**CCR-VIA -- COMITATO DI COORDINAMENTO REGIONALE PER LA
VALUTAZIONE D'IMPATTO AMBIENTALE**

Giudizio n° 2935 del 26/07/2018

Oggetto Interventi sulla centrale a Gas "Fiume Treste" e Cluster A, B, C, D, E ed F

Tipo procedimento VALUTAZIONE DI INCIDENZA ai sensi del D.P.R. 357/97 (e successive modifiche e integrazioni)

Figura 5.3/A – Habitat di Interesse Comunitario presenti all'interno dei SIT N2000 (Fonte: Geoportale Regione Abruzzo)

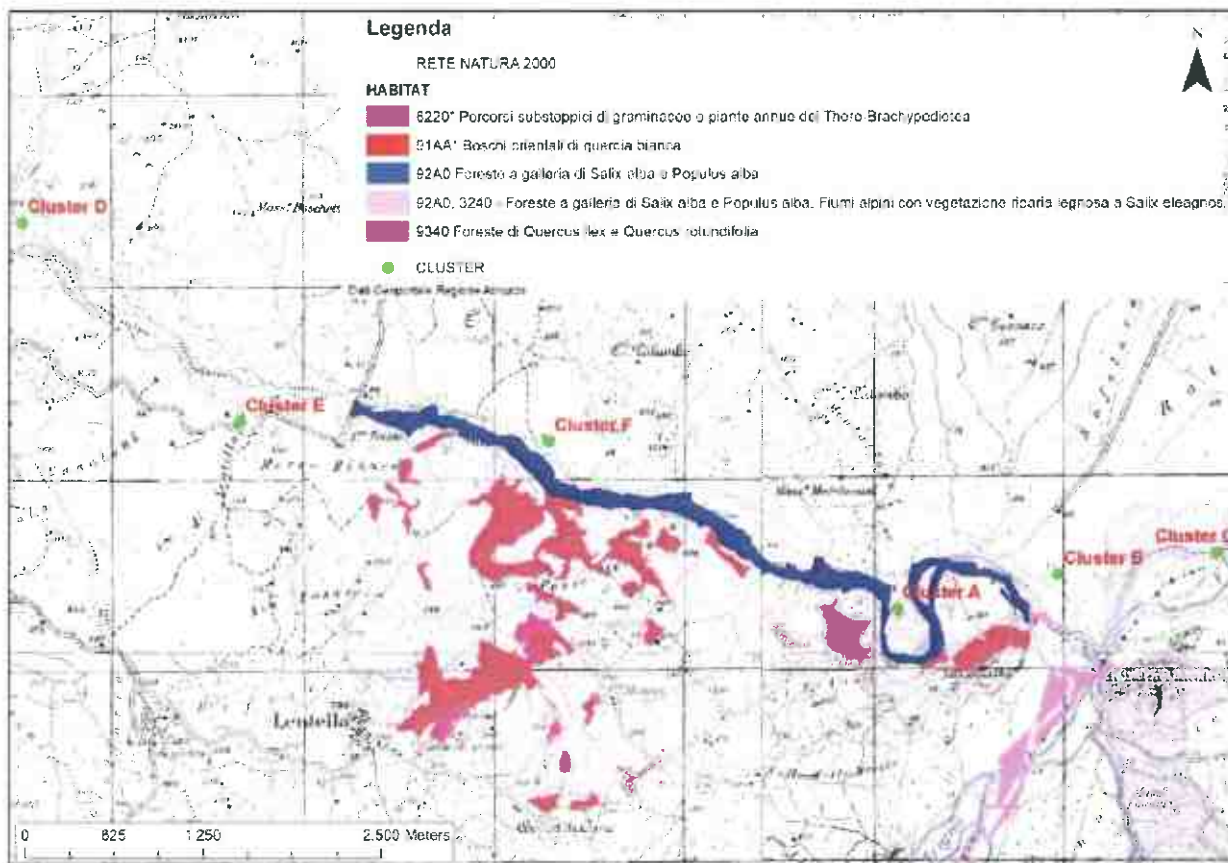
Il Cluster A ricade internamente ai confini del SIC IT7140126 (Gessi di Lentella), mentre il Cluster F è posto poco fuori i confini. Il Cluster E è dislocato a ovest dei confini del SIC “Gessi di Lentella”, ad una distanza di 520m, mentre il cluster B è posto in aree agricole fra i due SIC “Gessi di Lentella” e “Fiume Trigno (medio e basso corso)”. Il Cluster D è dislocato ad una distanza di 1900 m dal confine occidentale del SIC IT7140126 “Gessi di Entella”. Ricade su di una fascia coltivata posta fra la strada statale e il fiume Tresa. Entro i 200 m dal cluster, a monte della Statale, vi sono aspetti di boscaglia a Roverella (habitat 91AA*), mentre lungo il Tresa vi sono aspetti degli habitat 92A0, 3240 e 3250

Come si evince dalla Tabella seguente, gli habitat maggiormente rappresentati nelle vicinanze dei diversi cluster sono quelli di tipo ripariale (habitat 3240, 3250, 3270, 3280, 92A0), mentre boschi di Roverella sono presenti entro i 200 m nei pressi del Cluster E.
